# 川内原子力発電所

原子炉施設保安規定変更認可申請について

「緊急時対策所（指揮所）の設置に伴う変更」

（コメント回答）

第1図 設備対策による仮送電(給電)のイメージ図

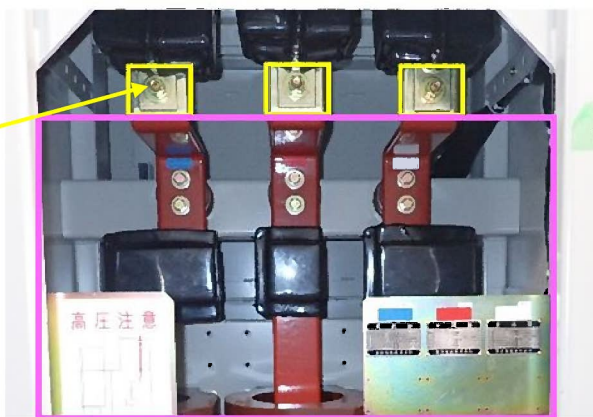
No.	コメント時期	コメント内容
1	2021年7月15日 第991回審査会合	第87条「予防保全を目的とした点検・保守を実施する場合」について、点検時の措置として所内電気設備の健全性を確認することになっているが、補完措置としては不十分でないか。

緊急時対策所用発電機車による電源系を構成する共通系統を点検する際における、点検時の措置として設備対策による仮送電（給電）の可否を以下のケース①～⑤で検討した。検討ケース①～⑤それぞれのイメージについて第1図に示し、検討ケース①～⑤の実施可否の検討結果について第1表に整理する。

- ① 6.6kV 4-12F母線からメタルクラッド開閉装置に接続するケーブルとコントロールセンタを仮設変圧器を介して仮設ケーブルで接続し、コントロールセンタを経由して各負荷へ給電する。
- ② 6.6kV 4-12F母線からメタルクラッド開閉装置に接続するケーブルと各負荷をコントロールセンタを経由せず、仮設変圧器及び仮母線を介してそれぞれ仮設ケーブルで接続し、各負荷へ直接給電する。
- ③ 仮設発電機とコントロールセンタを仮設ケーブルで接続し、仮設発電機からコントロールセンタを経由して各負荷へ給電する。
- ④ 仮設発電機と各負荷をコントロールセンタを経由せず、それぞれ仮設ケーブルで接続し仮設発電機から各負荷へ直接給電する。
- ⑤ 1C/2Cタービンコントロールセンタから緊急時対策棟計装用電源装置電源切替盤の回路を利用し、コントロールセンタを経由して各負荷へ給電する。

ケース①	ケース②	ケース③	ケース④	ケース⑤
<p>【実施不可（充電部の近接）】</p> <ul style="list-style-type: none"> <li>・高圧仮設ケーブルをメタルクラッド開閉装置の筐体内に敷設することで、電気盤・しゃ断器に充電部が近接（※1）するため</li> <li>・低圧仮設ケーブルをコントロールセンタに接続することで、パワーセンタの筐体内のしゃ断器まで充電するため</li> </ul>	<p>【実施不可（充電部の近接）】</p> <ul style="list-style-type: none"> <li>・高圧仮設ケーブルをメタルクラッド開閉装置の筐体内に敷設することで、電気盤・しゃ断器に充電部が近接（※1）するため</li> <li>・低圧仮設ケーブルを各負荷に接続することで、コントロールセンタの筐体内のしゃ断器まで充電（※2）するため</li> </ul>	<p>【実施不可（充電部の近接）】</p> <ul style="list-style-type: none"> <li>・低圧仮設ケーブルをコントロールセンタに接続することで、パワーセンタの筐体内のしゃ断器まで充電するため</li> </ul>	<p>【実施不可（充電部の近接）】</p> <ul style="list-style-type: none"> <li>・低圧仮設ケーブルを各負荷に接続することで、コントロールセンタの筐体内のしゃ断器まで充電（※2）するため</li> </ul>	<p>【実施不可（その他）】</p> <ul style="list-style-type: none"> <li>・緊急時対策棟計装用電源装置電源切替盤が、コントロールセンタ及び1C/2Cタービンコントロールセンタから同時給電できないようメカニカルインターロックにしているため</li> <li>・1C/2Cタービンコントロールセンタからコントロールセンタまでの回路が、必要な不可に給電できる電氣的な容量を有していないため</li> </ul>

第1表で整理した通り、共通系統を一括で点検することを前提とした場合、検討ケース①～④の設備対策は「点検作業箇所における充電部の近接」、検討ケース⑤の設備対策は「機器の構造及び電路の容量不足」の理由から実施不可である。

（※2）コントロールセンタにおける点検箇所と充電部の近接イメージ

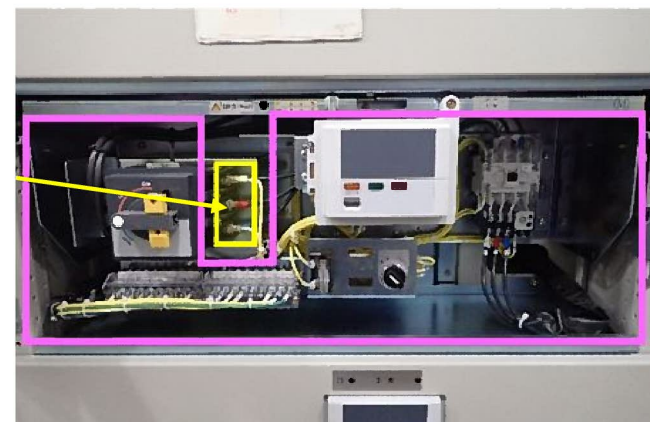
（※1）メタルクラッド開閉装置における点検箇所と充電部の近接イメージ

端子を取外し、ケーブル側の端子に仮設ケーブルを接続するため充電

端子を取外し、ケーブル側の端子に仮設ケーブルを接続するため充電

第2-1図 電気室内における仮設変圧器等の配置  
及び仮設ケーブルの敷設イメージ図

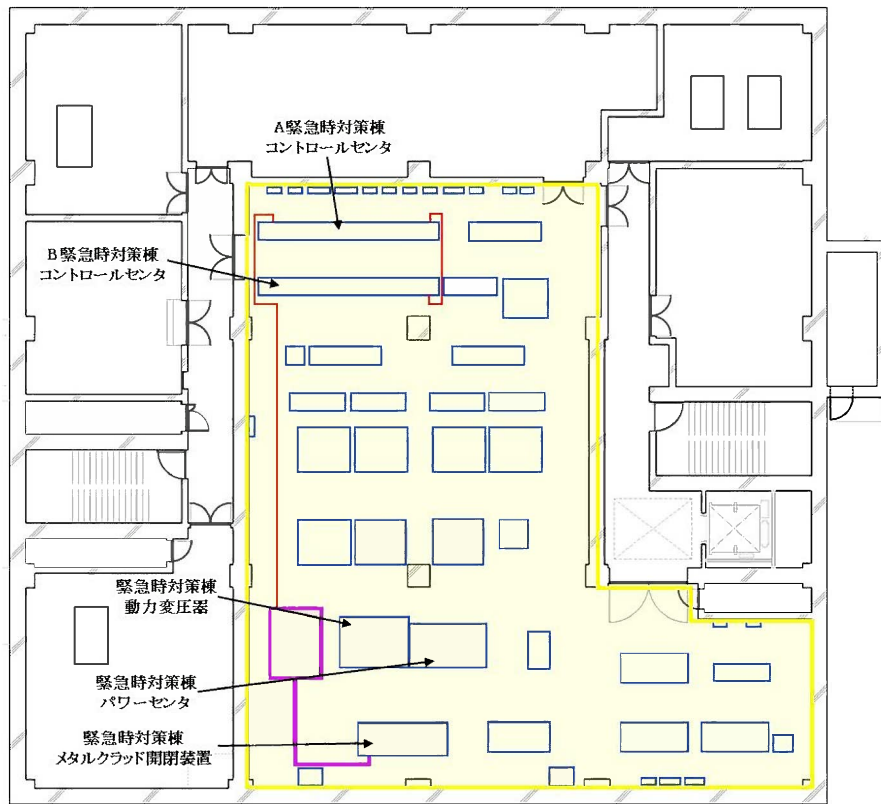
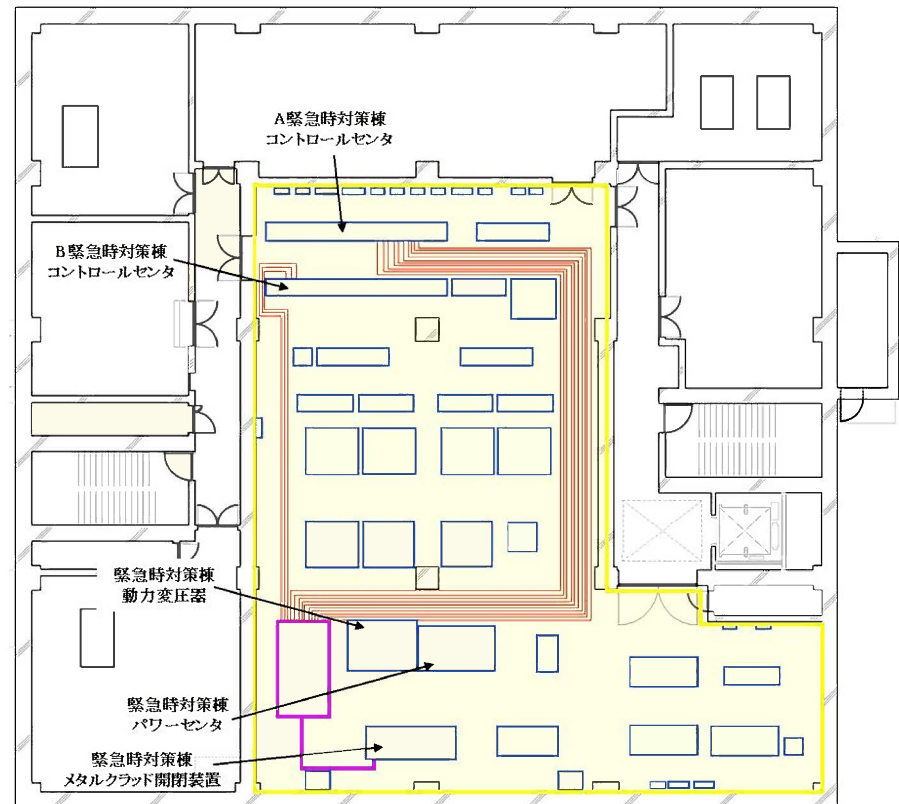
- 仮設発電機・仮設ケーブルを多数設置する必要があり、それらが電気室内（※）や点検設備の周辺で物理的に輻輳することで点検作業に使用するスペース（通路部・筐体内）を圧迫

仮設設備の設置イメージについては、第2図・第3図を参照。

また、共通系統のうちメタルクラッド開閉装置等を個別に点検する場合は、仮設発電機・仮設ケーブル等を用いた検討ケース③④が実施できる可能性があるが、コントロールセンタについては設備対策が実施不可であり運用対策が必要であること、及び仮設設備の使用に伴うその他のリスクを考慮し、運用対策によって全て対応することとする。

第3図 ケース①③で仮設変圧器（または仮設発電機）を屋外に設置した場合における仮設ケーブルの敷設イメージ図

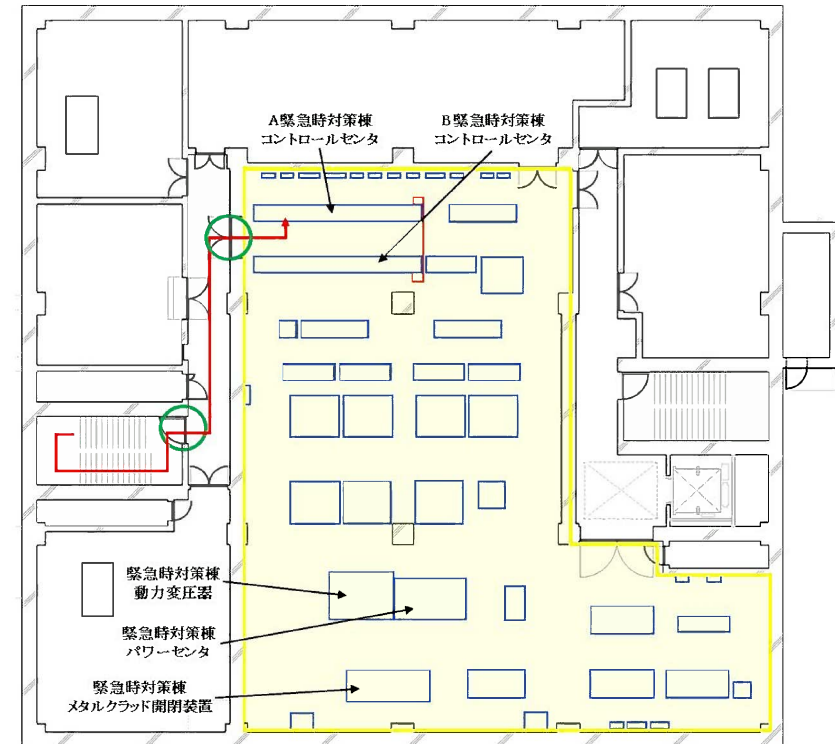
※仮設発電機等を屋外に設置する場合は、屋外から電気室内までの通路部・階段部も含む。

第4図 緊急時対策所(指揮所)の立上げと点検時の復旧の関連性

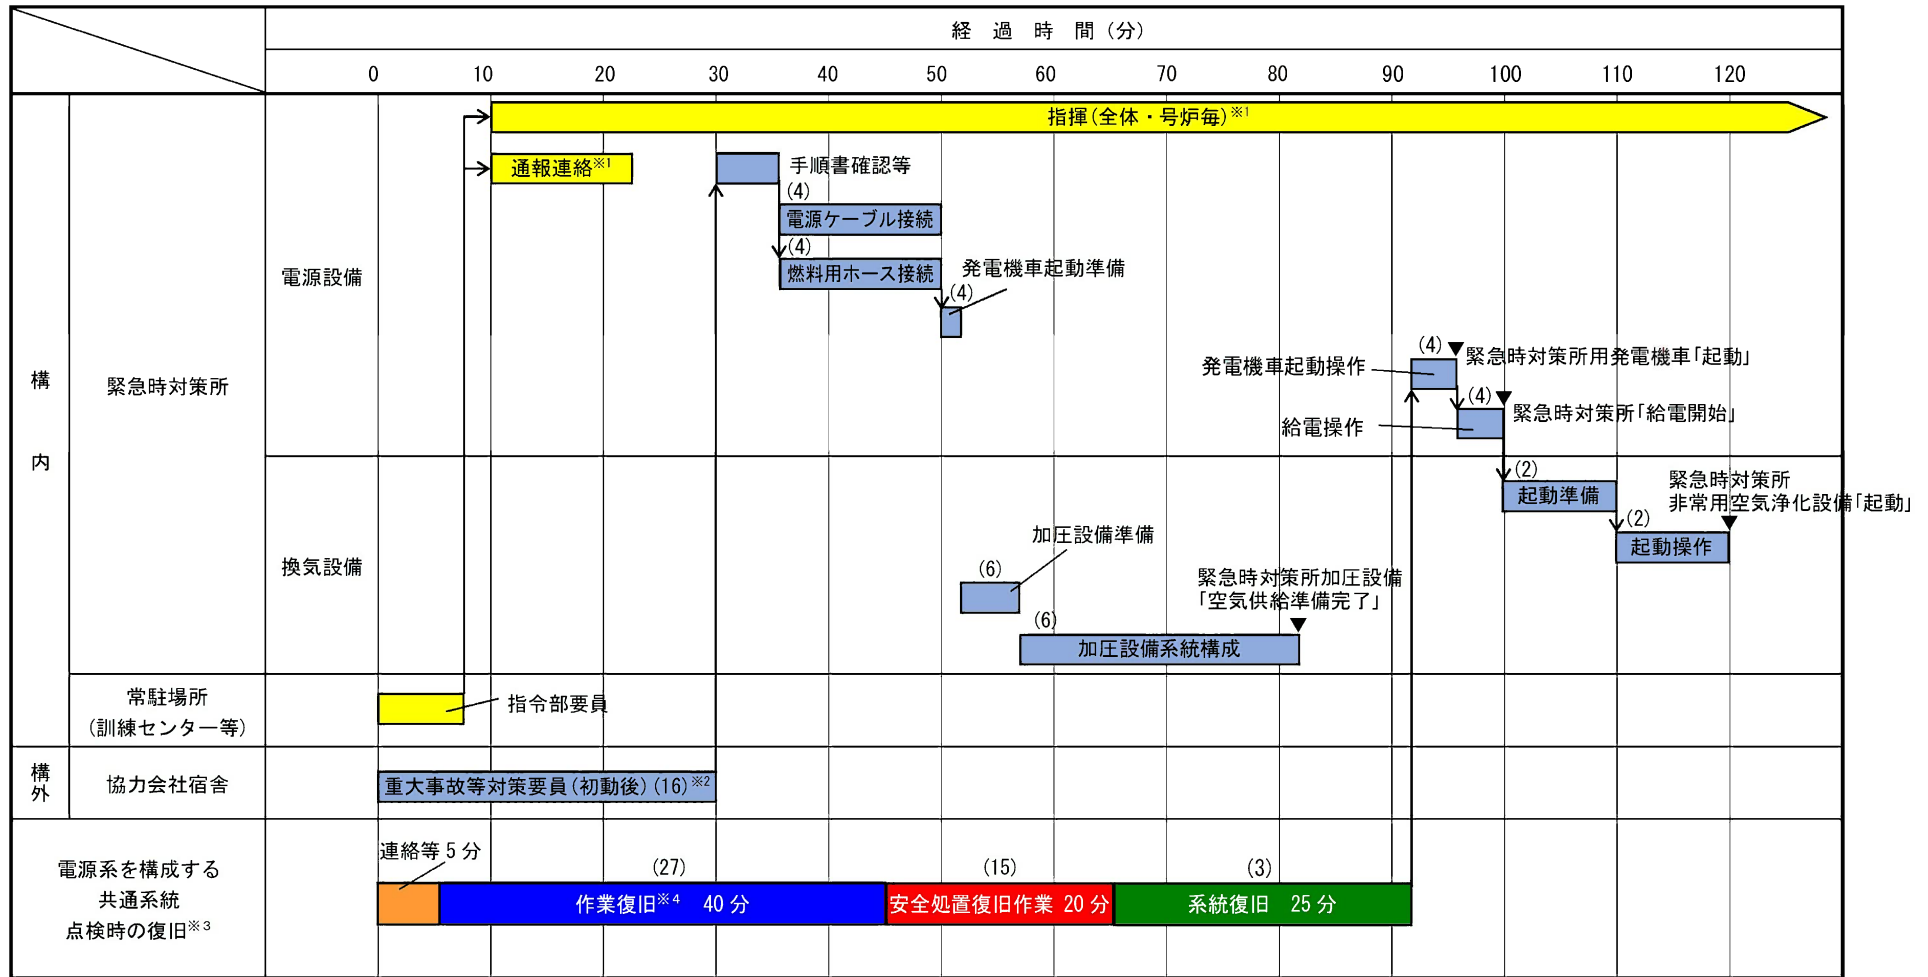
緊急時対策所は、設置許可の技術的能力※において、「休日・時間外」に全交流電源喪失が発生したことを想定しても、2時間以内に電源設備及び換気設備を起動完了することで、緊急時対策所（指揮所）としての機能を維持できることを確認している。

このため、2時間以内に緊急時対策所（指揮所）の立上げ時に点検対象設備を確実に復旧できるように、体制及び手順書の整備を行う。

具体的には、緊急時対策所（指揮所）の立上げについては緊急時対策本部要員等が、点検時の復旧は点検作業員が対応するため、お互いの作業は並行して進めることができる。このため、復旧の体制及び手順の整備を行うことで2時間以内に電源設備及び換気設備を起動できる。

共通系統のうちメタルクラッド開閉装置及びパワーセンタのしゃ断器を複数台毎に、並びにコントロールセンタのユニットを1台毎に点検を実施し、復旧における機器を点検前の状態に戻すために要する最大時間はメタルクラッド開閉装置の約40分となる。

次にミーティング、感電防止等、安全上の処置として取付けた仮設アースの取外し、カバー取付け、及び機器の健全性を確認するための絶縁抵抗測定に要する最大時間は約20分となる。

その後、防災課によるしゃ断器の定位置への押込み操作等の系統復旧に要する最大時間は約25分となる。

共通系統の復旧時間は、復旧に最も時間を要する前提条件に基づき想定しても、上記時間の合計約85分（=40分+20分+25分）となり、事故等発生から復旧作業開始までの5分（連絡等）を考慮しても第4図における緊急時対策所（指揮所）の立上げと点検時の復旧の関係が成立する。
